PETYCJA

Prezydent Miasta Tczewa

Na podstawie Art. 63 Konstytucji Rzeczypospolitej Polskiej, w trybie określonym w ustawie z dnia 11 lipca 2014 r. o petycjach (j.t. Dz. U. 2018 poz. 870), korzystając z prawa do składania petycji do organów władzy publicznej, składam petycję, **której przedmiotem jest** żądanie podjęcia działania w zakresie życia zbiorowego, na rzecz wyeliminowania z obszaru publicznego na terenie miasta Tczewa, niezgodnego z prawem umieszczenia tabliczki „T-30a” pod znakiem drogowym „D18”, na ulicy Grunwaldzkiej, przy Przedszkolu. Stan faktyczny przedstawiono na poniższej fotografii.

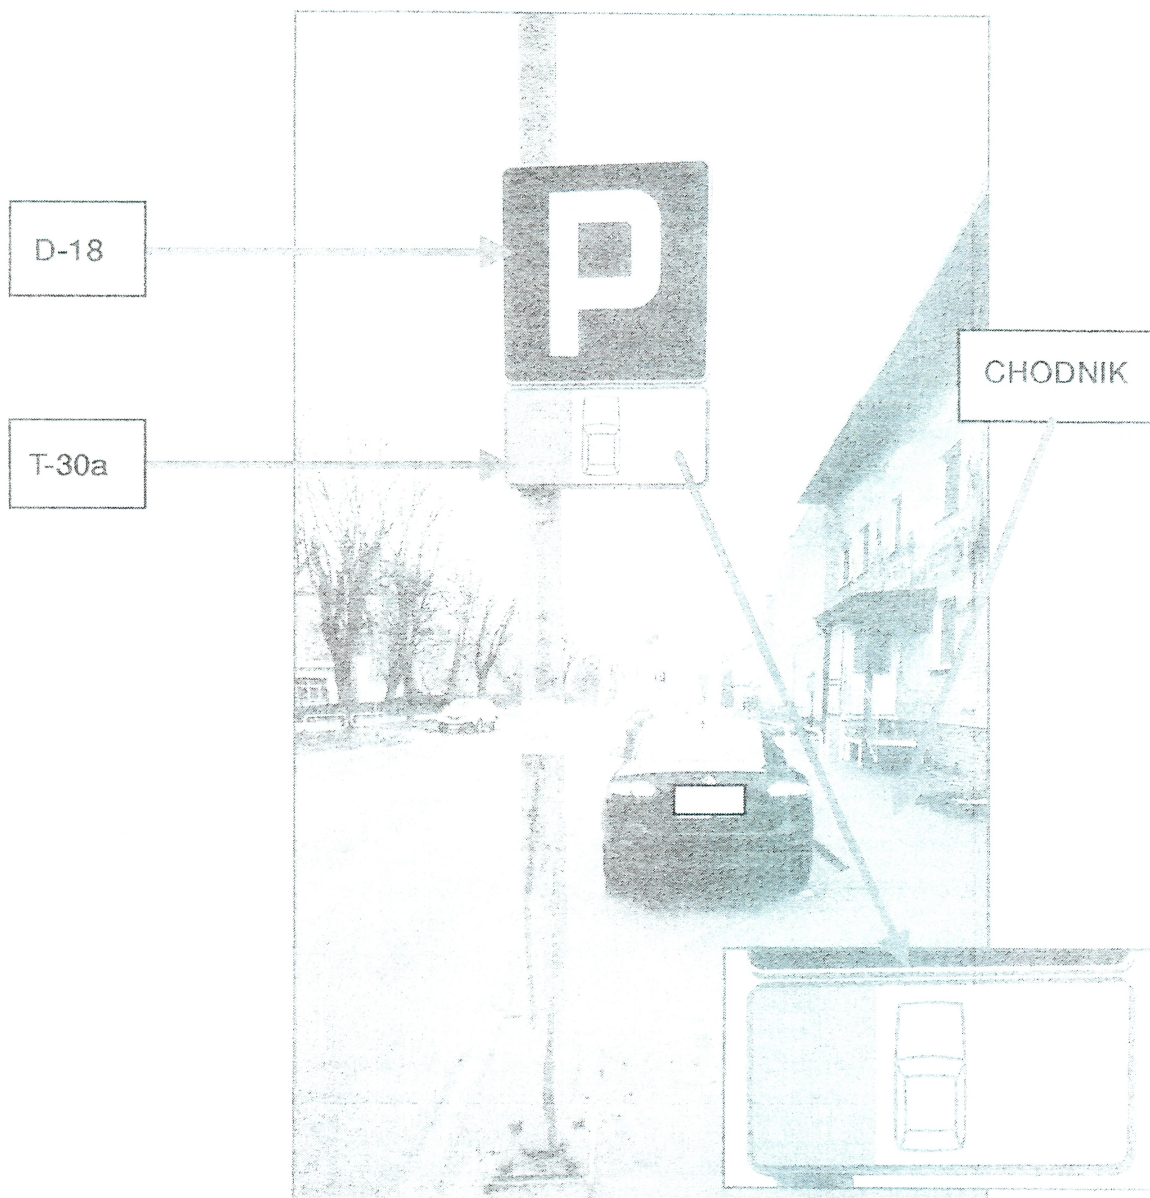
W stanie faktycznym, umieszczona tabliczka „T-30a” pod znakiem drogowym D-18 (foto wyżej), jest tabliczką niewłaściwą w odniesieniu do wskazanego miejsca, gdyż oznacza postój całego pojazdu **na chodniku** równoległe do krawężnika, a co wynika wprost z "rys. 5.2.18.2 Tabliczka T-30a" rozporządzenia Ministra Infrastruktury z dnia 3 lipca 2003 r.

Stan faktyczny drogi (patrz foto wyżej), uniemożliwia jednak postój na chodniku.

Na tabliczce barwą szarą oznaczona jest jezdnia, zaś białą – chodnik. Parkujący samochód, w sytuacji jak wyżej, **powinien być umieszczony zgodnie ze wskazaniem podanym na tabliczce, tj. na chodniku** a co w rzeczywistości (widać na foto) nie jest niemożliwe.
